**Commission économique pour l'Europe**

**Forum mondial de l'harmonisation des Règlements  
concernant les véhicules**

**127<sup>e</sup> session**

**Règlement ONU n° 118 (Résistance au feu  
des matériaux utilisés à l'intérieur du véhicule)****Proposition de complément 1 à la série originale  
d'amendements au Règlement ONU n° 118  
(Résistance au feu des matériaux utilisés  
à l'intérieur du véhicule)****Communication de l'expert de l'European Association  
of Automotive Suppliers\***

Ajouter un nouveau paragraphe 4.4.3.1, libellé comme suit :

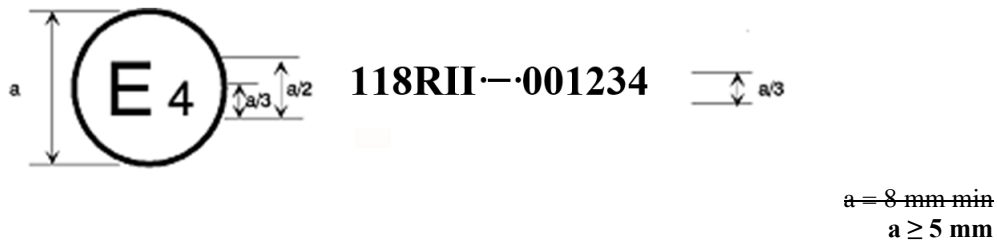
« 4.4.3.1 Si l'élément est conforme à un type homologué en application d'un ou plusieurs autres Règlements annexés à l'Accord dans le pays qui a accordé l'homologation en application du présent Règlement, il n'est pas nécessaire de répéter le symbole prescrit au paragraphe 4.4.1 ; en pareil cas, les numéros de Règlement et d'homologation ainsi que les symboles additionnels de tous les Règlements pour lesquels l'homologation a été accordée dans le pays qui a accordé l'homologation en application du présent Règlement doivent être inscrits les uns au-dessous des autres à droite du symbole prescrit au paragraphe 4.4.1. ».
